EASA Safety Information Bulletin Sicherheits-Informations-Rundschreiben

SIB Nr.: 2014-34

Betreff: **Mögliche Überschreitung der Motortemperaturgrenzen bei BRP-Powertrain Rotax 912 und 914 Motoren**

Bezugsdokument: BRP Powertrain Service Bulletin SB-912-066 und SB-914-047 (ein Dokument) vom 08. Dezember 2014, oder spätere genehmigte Revisionen.

Bild 1 – CHT und CT Messung

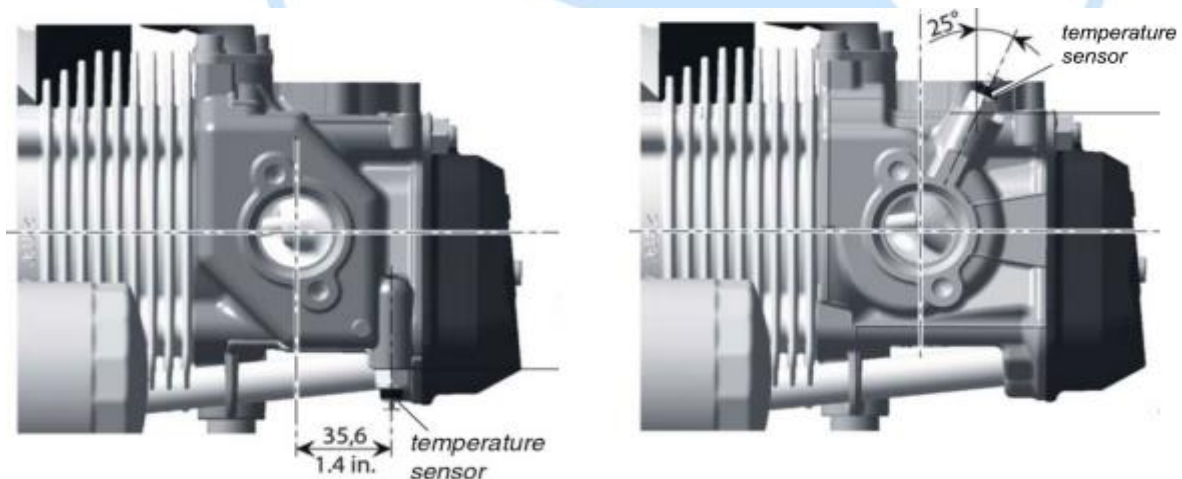
Die berichteten Zustände sind das Ergebnis einer ungenügend kommunizierten Änderung, die die Schnittstelle zwischen Motor und Luftfahrzeug geändert haben, indem sie die zuvor vorhandene Zylinderkopftemperaturmessung (CHT) (Grenzwerte 135°C/150°C) durch die Kühlwassertemperaturmessung (CT) (Grenzwert 120°C) ersetzt haben.

Diese Änderung kann im Moment nicht durch den Motortyp oder die Motorteilenummer eingeschränkt werden sondern nur durch die Teilenummer der Zylinderköpfe und die Position der Temperatursensoren:

Zylinderkopftemperaturmessung -> Temperatursensor zeigt abwärts
Kühlflüssigkeitstemperaturmessung -> Temperatursensor zeigt aufwärts

Siehe Bild 1 in Anhang 1 zu dieser SIB

Alte Zylinderkopfausführung,
Messung der Zylinderkopftemperatur (CHT)
(cylinder head temperature)

Neue Zylinderkopfausführung, Messung der
Kühlwassertemperatur (CT)
(coolant temperature)

Wenn die betroffenen Motoren oder Zylinderköpfe während der Produktion oder der Instandhaltung installiert wurden, ohne die gleichzeitige Installation einer adäquaten, vom Musterbetreuer genehmigten Änderung, welche die frühere Zylinderkopftemperaturmarkierung und die Grenzen im Flughandbuch ändert, können Kühlflüssigkeitstemperaturen mit einem Grenzwert von 120°C (Grenzwert von Motoren mit Wasser/Glykol-Gemisch) auf einem Zylinderkopfthermometer mit einem Grenzwert (roter Strich) von mehr als 120°C angezeigt werden. Der Pilot ist daher nicht in der Lage, Überschreitungen der Kühlflüssigkeitstemperatur zu bemerken mit der Möglichkeit, Kühlflüssigkeit zu verlieren oder eines Motorsausfalls im Flug.

Auch für Motoren mit genehmigten wasserlosen Kühlflüssigkeiten muss die Installation der betroffenen Motoren von einer vom Halter der Musterzulassung oder der ergänzenden Musterzulassung (TC/STC) genehmigten Änderung begleitet werden, um einen sicheren Betrieb zu gewährleisten.
